Mission régionale d'autorité environnementale
ÎLE-DE-FRANCE

**Avis délégué
sur le projet de réaménagement urbain du
quartier Alexandre Dumas à Villejuif (94)**

N° APJIF-2025-093
du 9/11/2025

Illustration 3: Exposition au bruit du secteur projet pouvant atteindre 70 dB(A) Lden en limite de l'avenue Allende

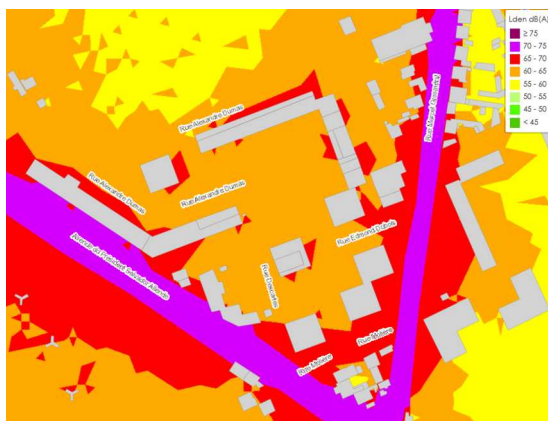
Toutefois, les niveaux sonores induits par les voiries exposent les façades de certains bâtiments à des niveaux sonores supérieurs à 65dB(A) LAeq d'après les modalités de l'étude et à 70dB(A) Lden d'après les cartes stratégiques de bruit arrêtées pour la zone.

Dans le dossier, aucune mesure autre que l'isolation de façade réglementaire n'est prévue par le maître d'ouvrage. Une réflexion semble engagée concernant la localisation du groupe scolaire et son aménagement intérieur (localisation des salles de classe sur le côté le plus calme) sans toutefois que cela ne se traduise pas un engagement ferme du porteur de projet.

Dans un souci de protection de la santé humaine, l'Autorité environnementale recommande de retenir, les valeurs de l'Organisation mondiale de la santé (OMS) comme éléments de référence pour les mesures de gestion du bruit, même si l'OMS a défini ces valeurs en ce qui concerne le bruit lié aux infrastructures de transport (routier, ferroviaire et aérien). Ainsi, pour le bruit d'origine routière par exemple, la valeur de référence à partir de laquelle des effets sanitaires sont constatés (forte gêne, impact sur le sommeil, augmentation du risque de maladies cardiovasculaires, etc.) à l'extérieur de l'habitat est établie à 53 dB(A) Lden sur 24 h et à 45 dB(A) en période nocturne. Or, les niveaux sonores constatés en situation initiale dans le secteur dépassent déjà ces seuils.

(5) L'Autorité environnementale recommande de :

- définir des mesures d'évitement et de réduction significatives de l'exposition au bruit, prioritairement à la source et à travers des dispositions d'aménagement et de construction favorisant cette limitation, par référence aux valeurs au-delà desquelles l'OMS a établi des effets néfastes sur la santé ;

- modéliser les impacts acoustiques prévisionnels des mesures mises en œuvre afin d'en évaluer l'efficacité particulièrement au niveau du groupe scolaire.
